廃炉発官R7第144号
令和7年12月15日

福島第一原子力発電所 特定原子力施設に係る実施計画 変更認可申請書

震災当初に運転していた蒸発濃縮装置から発生した濃縮廃液を、多核種除去設備等を用いて処理を行うにあたり、濃縮廃液移送設備の設置を行う。

濃縮廃液移送設備の設置に伴い、下記の通り変更を行う。

図-3 処理装置（セシウム吸着装置、第二セシウム吸着装置、第三セシウム吸着装置、除染装置）の系統構成図（1／2）

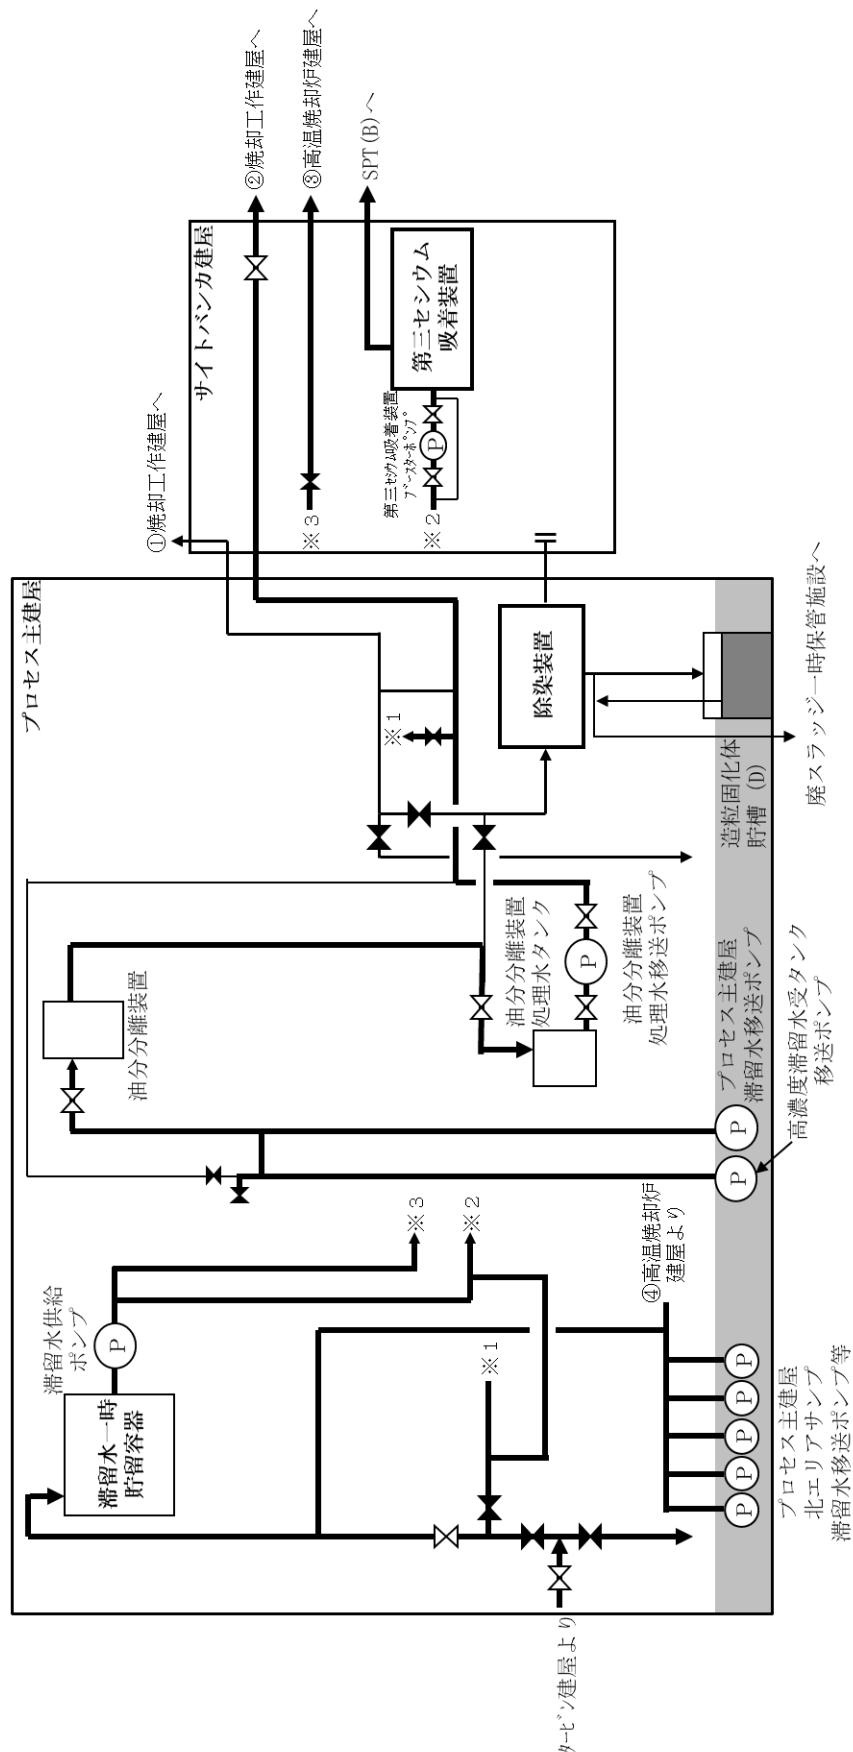
- ・濃縮廃液移送設備設置に伴う図面の変更
- ・記載の適正化

図3 変更後
